1.1	CONCEPTO TÉCNICO No. CT:	5794
1.2	ÁREA:	TÉCNICA Y DE GESTIÓN
1.3	COORDINACIÓN:	INVESTIGACIÓN Y DESARROLLO
1.4	REFERENCIA CRUZADA RADICADO FOPAE:	2010ER3705
1.5	RESPUESTA OFICIAL No. RO:	41099

2.1	SOLICITANTE:	JUAN REINALDO SUÁREZ MEDINA CURADURÍA URBANA No.1
2.2	PROYECTO:	HOTEL HYATT REGENCY
2.3	LOCALIDAD:	13 TEUSAQUILLO
2.4	UPZ:	109. CIUDAD SALITRE ORIENTAL
2.5	BARRIO O SECTOR CATASTRAL:	CIUDAD SALITRE NOR-ORIENTAL
2.6	DIRECCIÓN:	AVENIDA CALLE 26 # 57-41
2.7	CHIP:	AAA0074NYSK
2.8	FECHA DE EMISIÓN:	ABRIL 06 DE 2010
2.9	EJECUTOR DEL ESTUDIO:	JEOPROBE Ltda.

El presente concepto técnico corresponde a la **primera revisión** realizada por la Dirección de Prevención y Atención de Emergencias, del informe "Informe de Asesoría Geotécnica y Sismológica para la Evaluación de la Amenaza Sísmica del Proyecto Hotel Hyatt Regency" elaborado por el Ing. Jorge Alberto Rodríguez, a construirse en el predio ubicado en la Avenida Calle 26 # 57-41 de Bogotá, el cual fue radicado el 19 de Marzo de 2010 mediante oficio 2010ER3705, por el Arq. Juan Reinaldo Suárez Medina de la Curaduría Urbana No.1 en cumplimiento a lo estipulado en el Decreto 193 de 2006.

5 PRIMERA REVISIÓN DEL ESTUDIO- RAD FOPA

Figura 1. Localización del Proyecto Hotel Hyatt Regency.

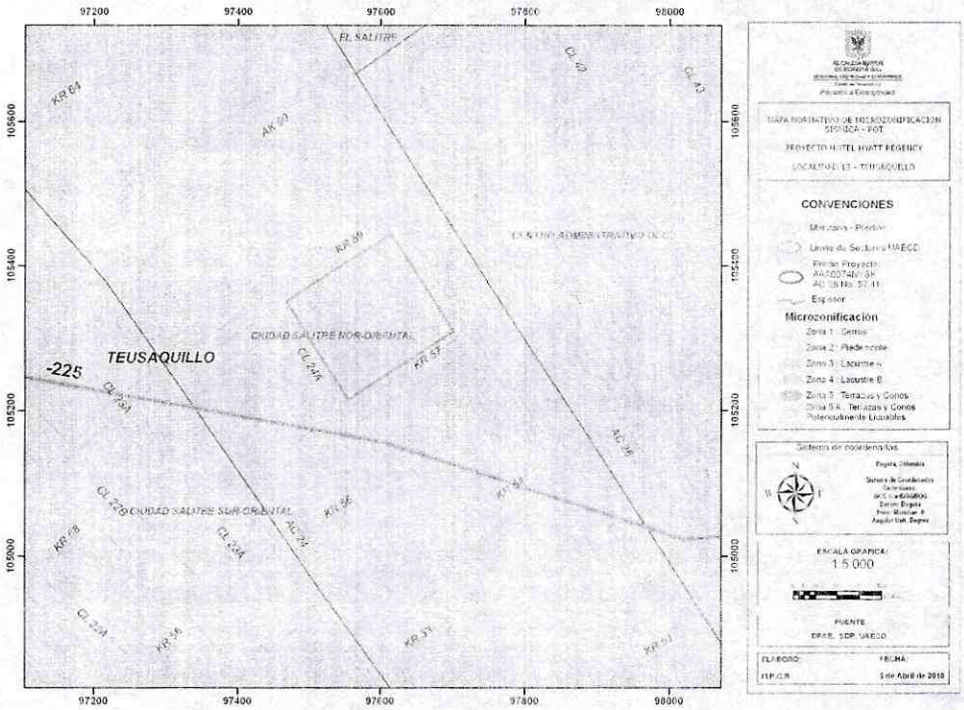
En el numeral 1.1 y 3.2 del informe, se indica que el sitio del proyecto se encuentra localizado en la Zona 3 – Lacustre A según el Decreto 193 de 2006, lo cual es consistente con la localización presentada en la Figura 1 del presente concepto.

El estudio CUMPLE con este requerimiento.
